仕様変更のご案内

BPS シリーズ ターミナルブロック

BPS シリーズターミナルブロックの仕様変更についてご案内いたします。

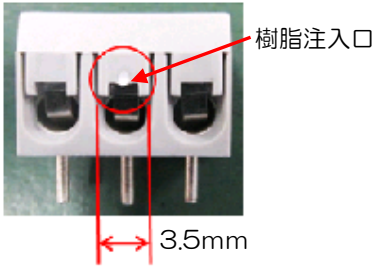
製造元のWAGO社での、生産性向上（ハウジング嵌合作業）のため、下表のとおり変更いたします。

内容	変更前	変更後
1. ハウジングカバーの寸法変更	 <p>3.7mm</p>	 <p>樹脂注入口 3.5mm</p>
2. 定格表示の変更	 <p>定格表示あり</p>	 <p>定格表示なし</p>
